改善箇所説明図

改善内容

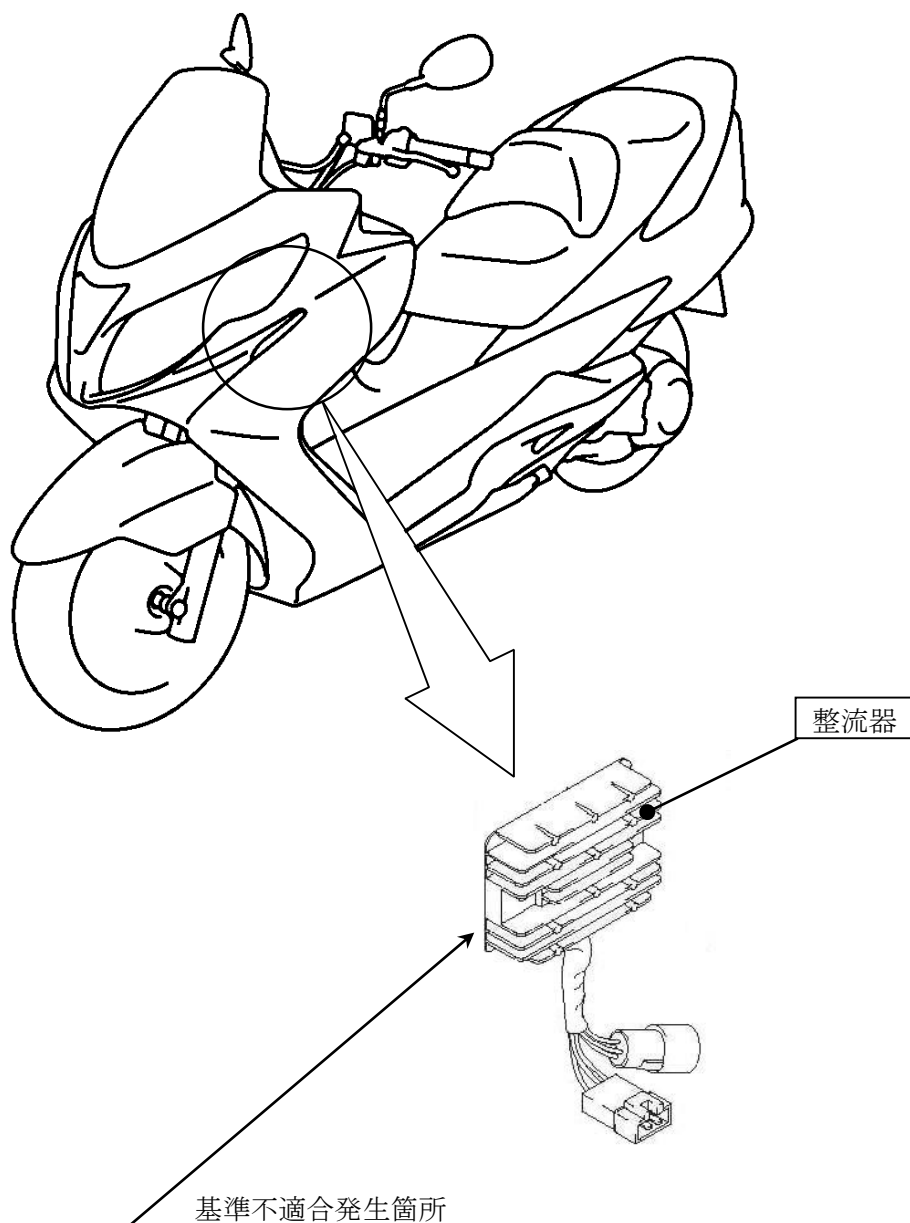
整流器において、パワーモジュール（電力用複合素子）製造時の吸湿管理が不適切なため、長時間のアイドリング後にエンジンを高回転で持続した場合、冷却フィン付きケースとパワーモジュールの接着が剥がれ、パワーモジュール内部の整流素子の温度が、耐熱温度以上に上昇し、発電電流の制御ができなくなるものがある。そのため、そのまま使用を続けると、バッテリーが充電不足となり、最悪の場合、走行中にエンジンが停止して再始動できなくなるおそれがある。

全車両、整流器を対策品と交換する。

注： は交換部品を示す。

識別：左側フロントパネルボックス内に赤色のシールを貼付する。
